Mission régionale d'autorité environnementale
ÎLE-DE-FRANCE

**Avis délégué
sur le projet ZAC Mandela-Gare
et de mise en compatibilité du PLU
Sevran (93)**

**N°ACIF-2025-006
du 01/07/2025**

Illustration 11 : A gauche : plan des démolitions (en rouge) et réhabilitation (en violet)
(source : Étude d'impact, p. 18 tome 4) à droite : état existant

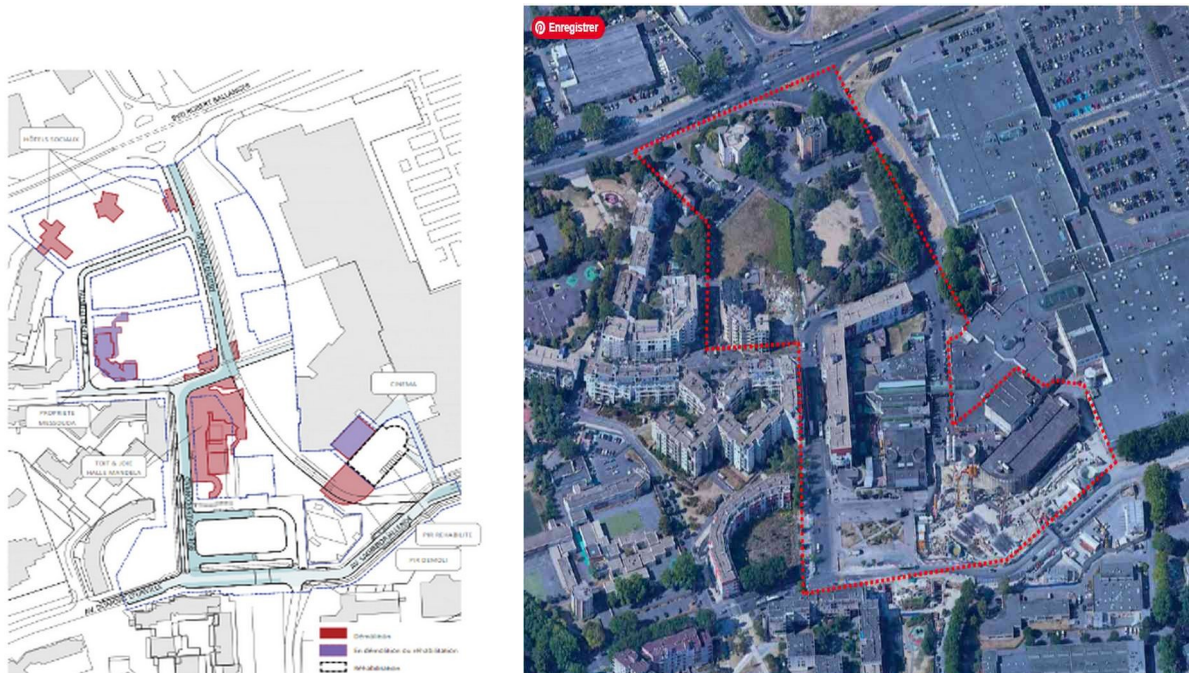
L'Autorité environnementale souligne l'intérêt environnemental de limiter les démolitions (réduction des émissions de carbone). Mais elle fait remarquer l'absence de précision sur le nombre global de logements voués à la démolition ou conservés.

Illustration 13: Partie nord de l'emprise de la Zac : état projeté

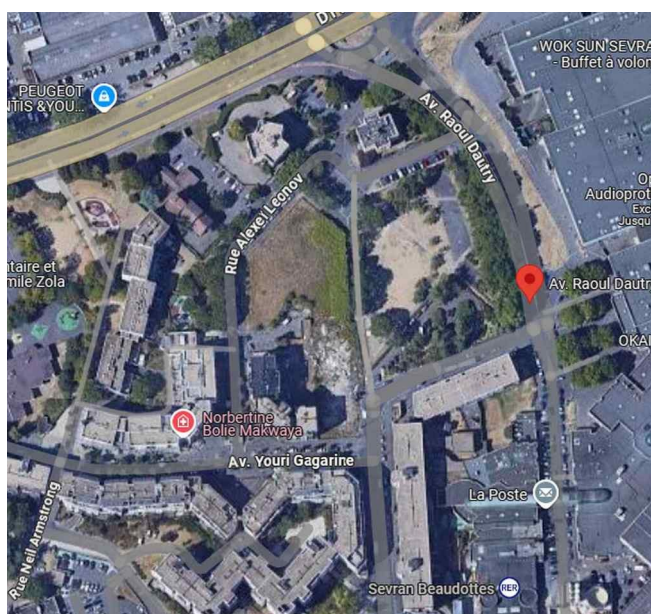
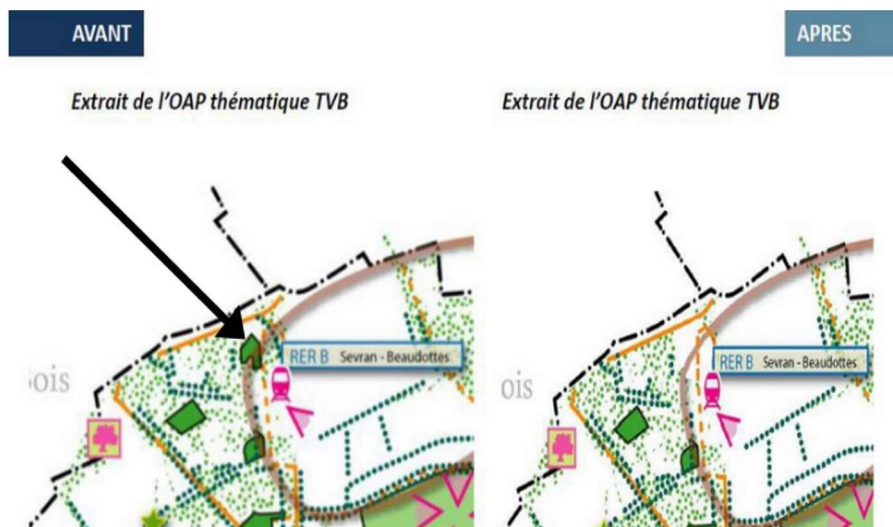
Par ailleurs la réduction de la pleine terre engendrée par le projet ne favorise pas la gestion des eaux pluviales à la parcelle et va à l'encontre du Sdage qui vise une non aggravation de l'imperméabilisation des sols.

(1) L'Autorité environnementale recommande de démontrer la compatibilité du projet avec le PLU et le Sdage

Illustration 17: Constructions et niveaux prévus - Source EI

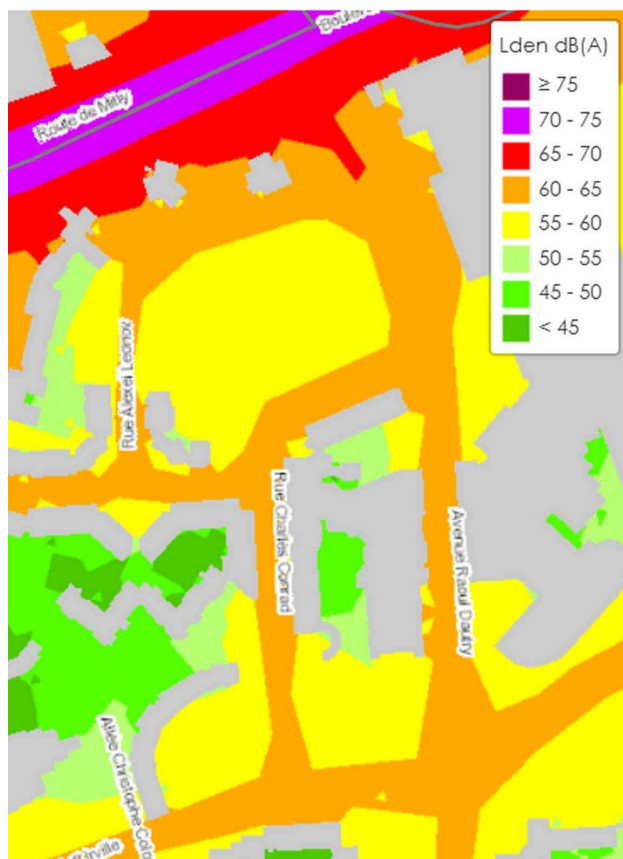
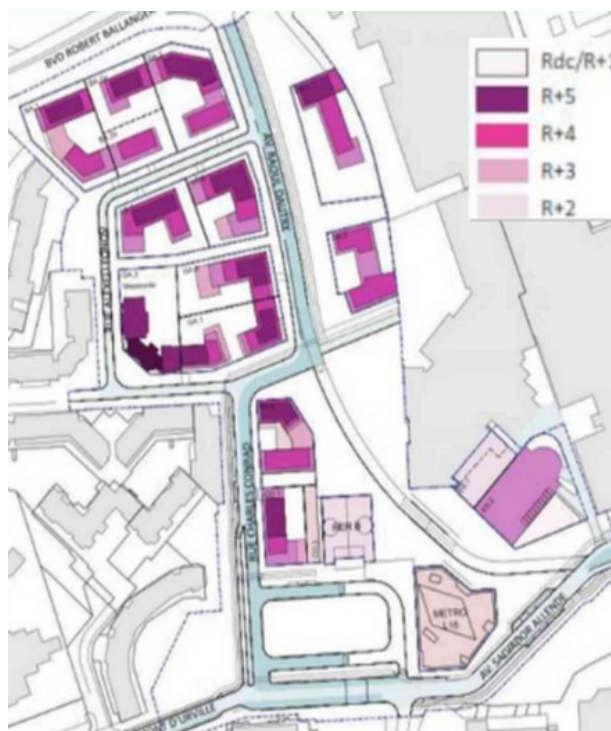
L'Autorité environnementale considère que les mesures proposées sont très insuffisantes au regard de l'enjeu. Par ailleurs, implanter les bâtiments avec des étages élevés préférentiellement à proximité de l'axe bruyant revient à exposer le plus grand nombre d'habitants à cette nuisance. L'Autorité environnementale indique à ce titre que seuls des immeubles n'accueillant pas de logements peuvent servir d'écran acoustique (bureaux, etc) et que sont à exclure les immeubles de logements ou accueillant des personnes sensibles. La réduction du bruit par un corridor végétal est en outre une mesure généralement peu efficace. Enfin, le respect de la réglementation pour l'isolation acoustique des façades ne constitue pas une mesure de réduction et ne résoudra pas l'exposition au bruit fenêtres ouvertes l'été.

Il conviendrait de simuler l'exposition avec différentes options d'implantation des bâtiments d'habitation en fonction de leur forme et de leur orientation, et l'utilisation d'immeubles placés en écran aux nuisances sonores en provenance de la RD115 doit faire l'objet d'une étude spécifique.

- modéliser l'exposition au bruit des futurs bâtiments d'habitation en fonction de leur implantation, de leur forme et de leur orientation ;
- étudier la faisabilité d'implantation de bâtiments faisant écran au bruit, ne devant accueillir ni logements ni d'hébergements ;
- prévoir, en plus de dispositions d'isolation acoustique renforcées, des mesures de réduction de l'exposition au bruit pour les immeubles réhabilités comme pour les nouvelles constructions, y compris fenêtres ouvertes, en tenant compte de la réalité des niveaux de bruit identifiés par Bruitparif et des valeurs retenues par l'Organisation mondiale de la santé pour caractériser l'effet néfaste du bruit sur la santé.
